**Avis délibéré de la Mission Régionale d'Autorité environnementale
de Nouvelle-Aquitaine
sur le projet de défrichement préalable à l'implantation d'une
centrale photovoltaïque
sur la commune de Saint-Léger-de-Balson (33)**

n°MRAe 2021APNA116

dossier P-2021-11372

Plan d'implantation du projet (extrait de l'étude d'impact page 104)

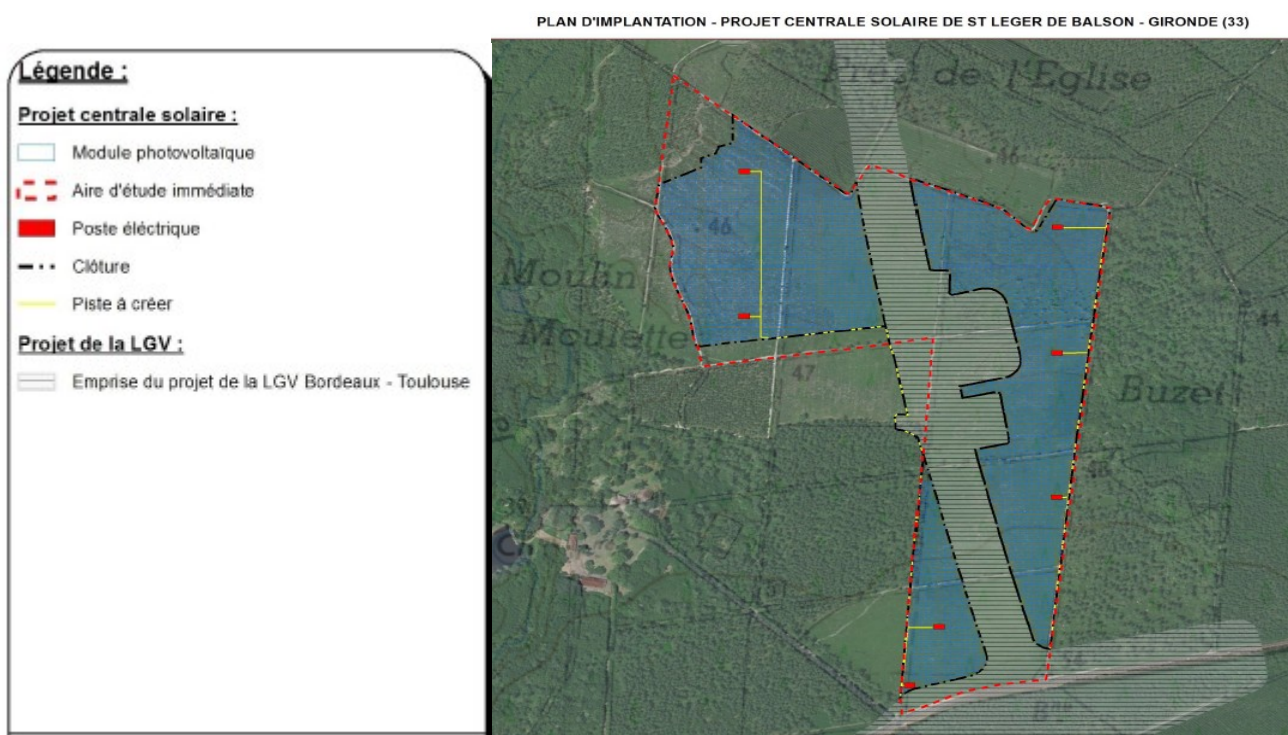
La MRAe note que les mesures proposées ne figurent pas dans le plan de masse fourni dans l'étude d'impact.

Cartographie des périmètres de protection ou d'inventaire portant sur le milieu naturel (extrait de l'étude d'impact page 53)

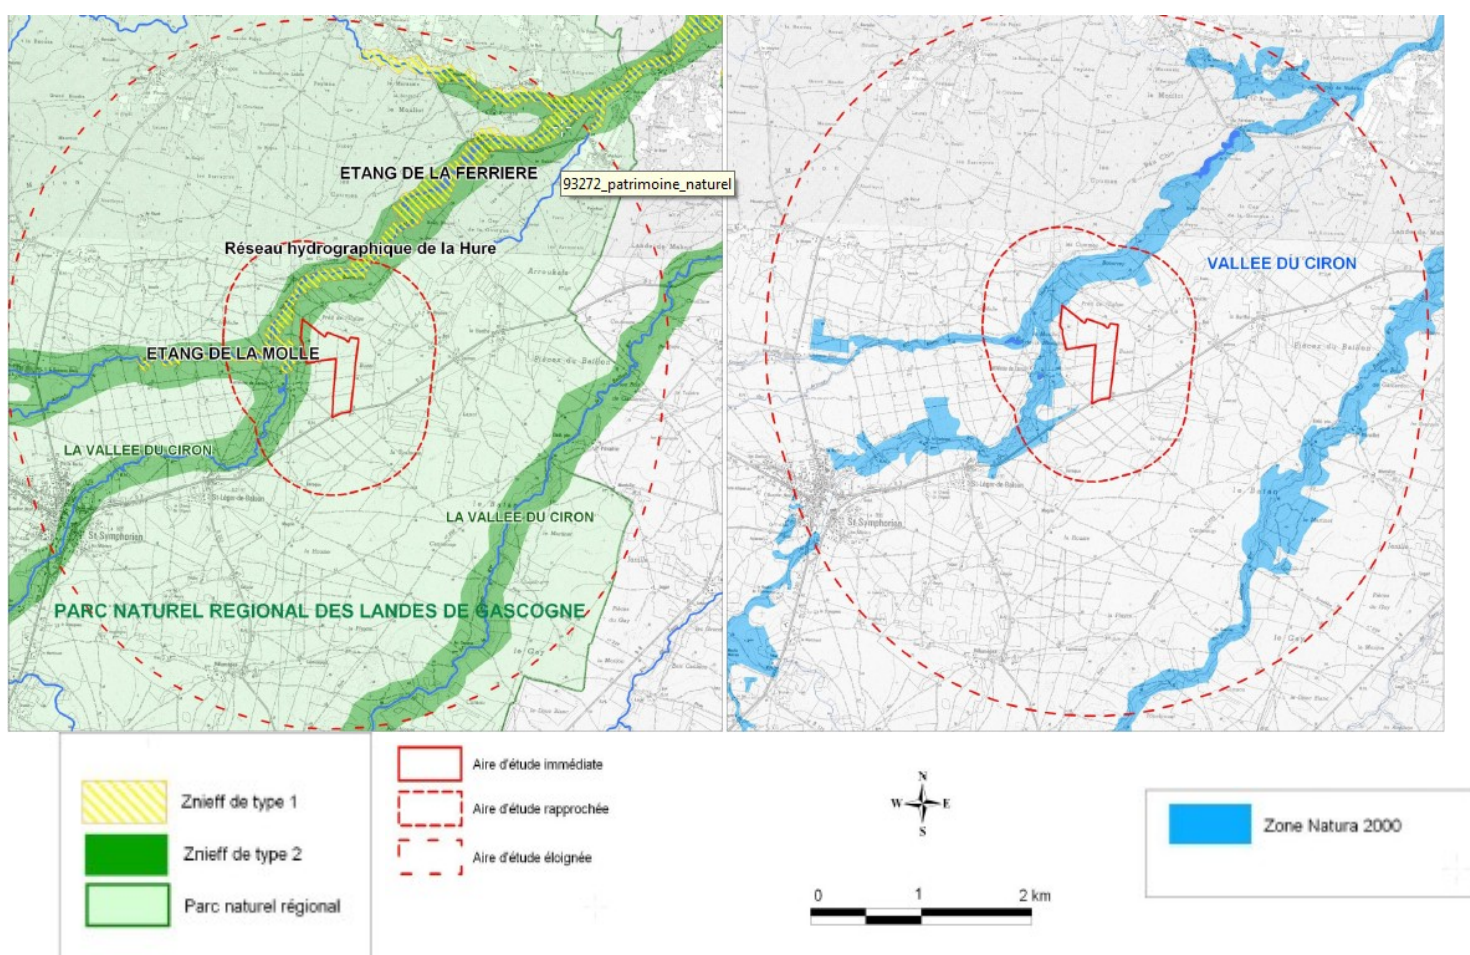
La MRAe note qu'une partie du projet se situe dans le périmètre de la ZNIEFF Vallée du Ciron et à proximité de plusieurs périmètres de protection du milieu naturel, sans que les impacts associés ne soient clairement analysés. Les faiblesses relevées dans l'analyse des sensibilités écologiques au sein du périmètre du projet conduisent la MRAe à constater que les mesures d'évitement proposées ne sont pas satisfaisantes. Le dossier mérite d'être repris sur ce point.

Cartographie des sensibilités écologiques (extrait de l'étude d'impact page 60)

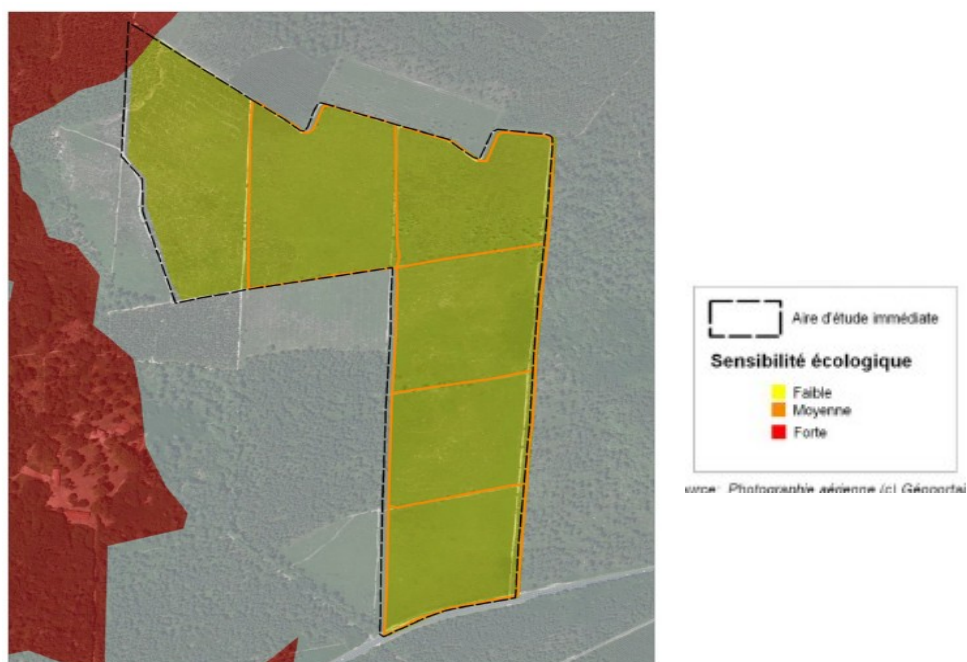
La carte produite interroge la MRAe, qui constate que le secteur des ZNIEFF concerné par le projet n'est ni cartographié ni analysé en termes de sensibilité écologique.

Implantation du projet au regard du site Natura 2000 (extrait de l'étude d'impact p 116)

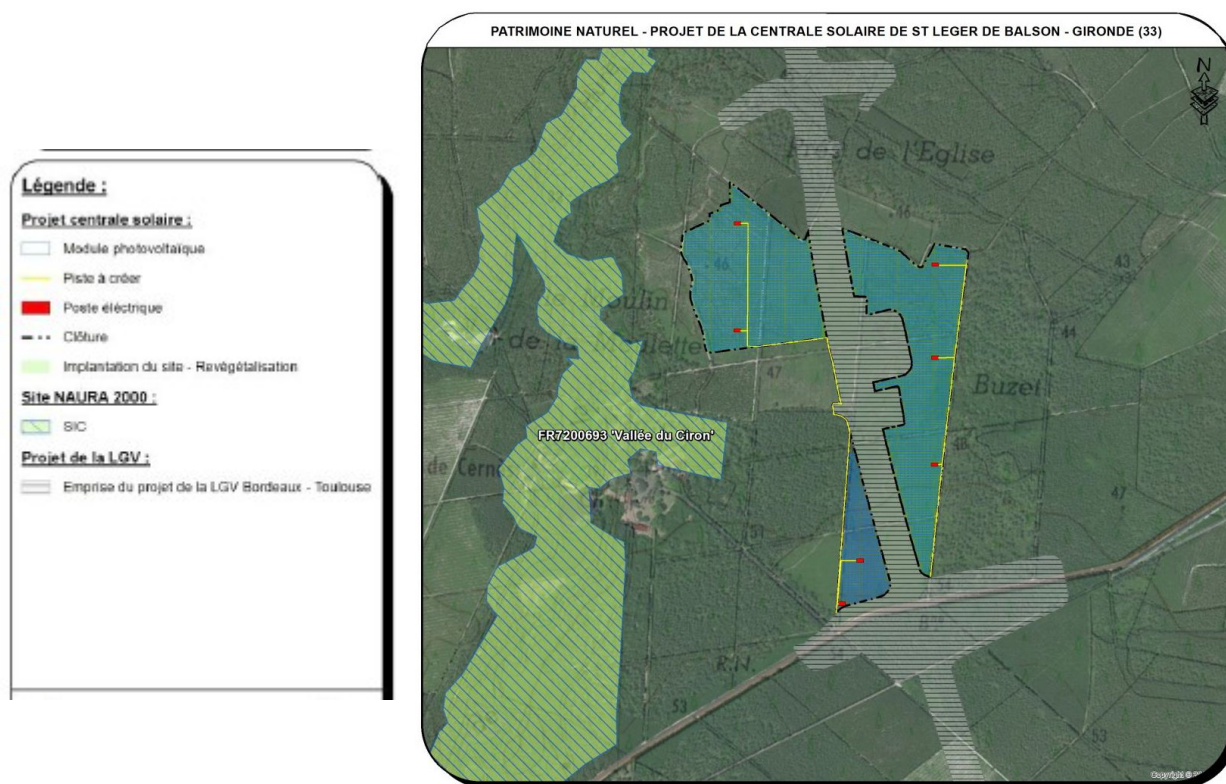
Sans entrer dans le détail des analyses des incidences sur les habitats et espèces ayant justifié la désignation du site Natura 2000 Vallée du Ciron, le dossier paraît conclure à l'absence d'incidences significatives, au regard notamment de la distance entre le projet et la limite de la zone réglementaire (100 mètres), de la topographie, de la différence de fonctionnement des écosystèmes et de l'hydrographie (absence d'écoulement permanent du site).

Le raccordement au poste n'étant pas clairement défini dans le dossier, **la MRAe recommande de conforter l'évaluation des incidences Natura 2000 du projet sur l'ensemble des enjeux relevant du document d'objectifs du site Natura Vallée du Ciron, et d'intégrer dans cette évaluation le dispositif de raccordement de la centrale au réseau électrique, partie intrinsèque du projet.**
